Возможная трещина воздухозаборного патрубка двигателя DIT на моделях Forester, WRX, Legacy/Outback 2015-2016МГ.

Ответвление воздухозаборного патрубка

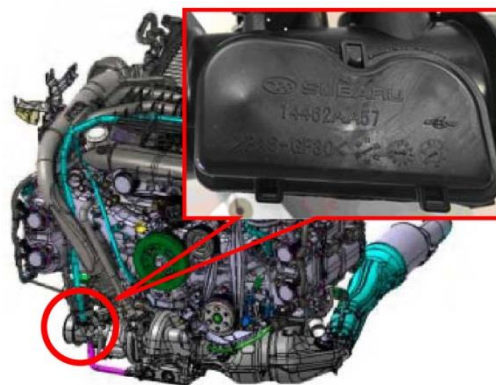
Трещина воздухозаборного патрубка двигателя DIT может стать причиной неровного холостого хода, падения мощности и потенциально заглохания двигателя.

Результаты исследований затронутых деталей (в процессе эксплуатации) выявили факт использования несоответствующего материала для ответвления воздухозаборного патрубка. FNI определила, что причиной возникновения трещин являлись различные характеристики материала.

В процессе производства у поставщика для части воздухозаборного патрубка турбонагнетателя был по ошибке использован неправильный материал.

FNI сделала заключение, что возникновение трещин вызвано различиями между характеристиками правильного и неправильного материалов.

Соответствие нормам: Трещина на участке ответвления воздухозаборного патрубка может стать причиной утечки картерных газов, что в конечном итоге приводит к несоблюдению требований стандартов токсичности отработанных газов.

Subaru проверит номер партии, отлитый на воздухозаборном патрубке турбонагнетателя двигателя, чтобы определить, не произведен ли он из неверного материала. Если обнаружен определенный номер партии, патрубок будет заменен. При другом номере партии замена не требуется.
